Solicitud de Patente de Invención Titulada: “DISPOSITIVO PORTÁTIL PARA PRESIONAR UN INTERRUPTOR”

Nuestra Ref.: P2018/000217

RESPUESTA AL OFICIO No. 18657,
NOTIFICADO EL 30 DE NOVIEMBRE DE 2021
(SEGUNDO EXAMEN DE FONDO)

PRESENTE INVENCIÓN, FIGURA 7	D1, FIGURA 12

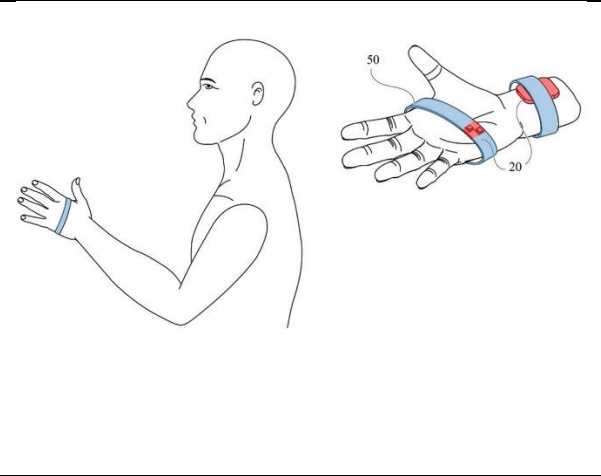
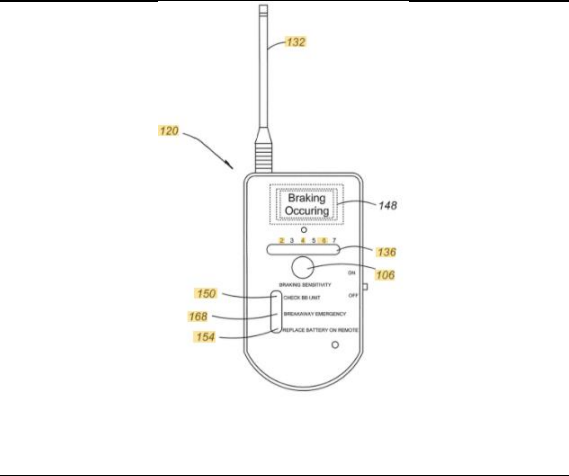
- D1 no divulga que el dispositivo de mando (20) se localiza en un **soporte (50)** configurado para **conectarse a un miembro superior de un usuario.**
- Por el contrario, D1 divulga que el brazo accionador se puede activar por medio de un control remoto el cual puede ser **dispuesto** en la mano de un usuario.
- Por otra parte, D1 no divulga una unidad de cómputo conectada al actuador (10) y al dispositivo de mando (20), donde **dicho dispositivo de mando (20) incluye un dispositivo de adquisición de audio, y la unidad de cómputo procesa una señal de audio para accionar el actuador (10).**

Particularmente, me permito señalar que en el presente desarrollo el soporte (50) es un elemento que permite transportar el dispositivo de mando sin la necesidad de que un usuario deba hacer algún esfuerzo, es decir, el usuario no debe sujetar de ninguna manera el dispositivo de mando (50) gracias a que el soporte se conecta al miembro. Por el contrario, el control remoto de D1 si debe ser sujetado por el miembro donde se dispone, por ejemplo, los dedos de la mano, lo cual implica que dicho usuario compromete la operabilidad de la mano (por favor hacer referencia a la tabla comparativa).

En el caso de la presente invención, se presenta una modalidad ilustrativa de un ejemplo de un soporte (50) (azul) configurado para conectarse a un miembro superior de un usuario. En este ejemplo particular, la mano. Dicho soporte (50) (azul) sostiene el dispositivo de mando (20) (rojo). Lo anterior facilita la utilización del dispositivo de mando (20) y también el transporte de este de un lugar a otro.	D1 divulga un control remoto (120) que aunque se sabe que este puede ser llevado en la mano, no significa que D1 divulgue un soporte para dicho control remoto (120). Como se mencionó anteriormente, D1 no divulga la utilización de soportes y que mucho menos estos soportes puedan ser conectados a un miembro superior de un usuario.
